浜岡原子力発電所 1 号炉及び 2 号炉審査資料	
資料番号	本文五-1 改 3
提出年月日	令和 5 年 10 月 23 日

浜岡原子力発電所 1 号炉及び 2 号炉
解体の対象となる施設及び
その解体の方法の変更について

令和 5 年 10 月
中部電力株式会社

図1 サプレッション・チェンバの解体撤去イメージ

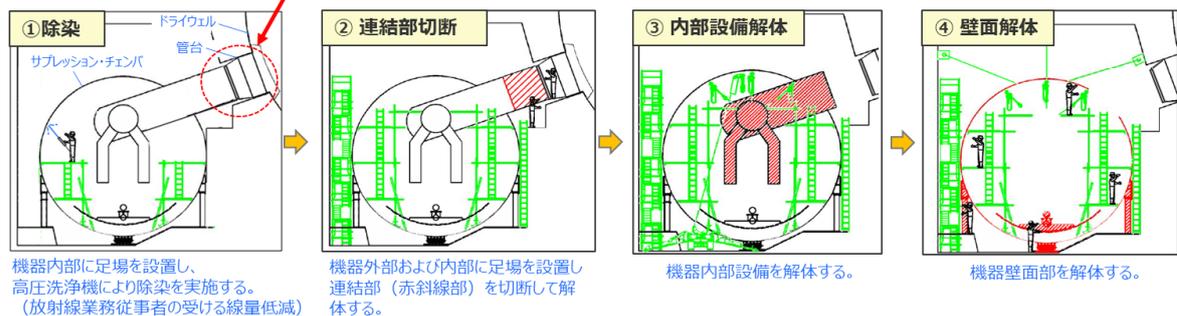
代表例としてサブプレッション・チェンバの解体撤去イメージを図1に示す。格納容器はフラスコ型のドライウエル及び円環形のサブプレッション・チェンバで構成されている。ドライウエルとサブプレッション・チェンバの取り合い点は、ドライウエルの管台とサブプレッション・チェンバのベント管の連結部としており、工事計画認可申請書の図面を参考に位置を決めている。解体撤去の工事方法は、公衆及び放射線業務従事者の受ける線量低減の観点から、施設内に残存する放射性物質の種類、数量及び分布並びに放射性廃棄物の発生量を事前に評価した上で選定した。(本文十、添付三参照)
